Vår referanse:
17/83618-2

Vår dato:
26.06.2017

Uttale – Dispensasjon fra byggegrense – Fv. 394 – Tilbygg – Gnr. 245 bnr. 18 – Lindås kommune

Figur: Søknad om dispensasjon frå byggegrense langs veg.

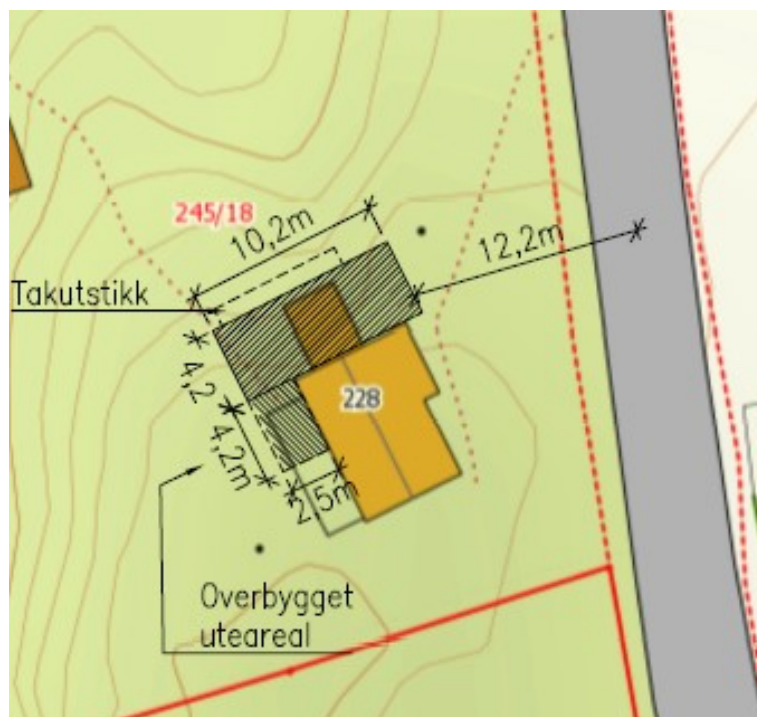
Tilbygget er plassert med næraste bygningsdel 12,2 meter frå vegmidte. Vi har ikkje mottatt målsatte teikningar, så det er vanskeleg for oss å vurdere denne avstanden. Med bakgrunn i at det her er tale om eit mindre tilbygg til eksisterande fritidsbustad har vi ikkje vesentlege merknaden til ein dispensasjon slik det er søkt.

Ut frå ei tolking av vegbileter og flyfoto vurderer vi at avkøyrslforholda på sikt bør utbetrast, sjølv om dette ikkje er søkt om no. Det er særleg svingradius som er langt under dei krav vi setter. Det er difor relevant at kommunen ikkje må gje løyve til tiltak på eigedomen som er til hinder for ei framtidig utbetring av avkøyrsla. Nye tiltak på eigedomen kan difor ikkje kome nærare avkøyrsla enn det som no er søkt om.
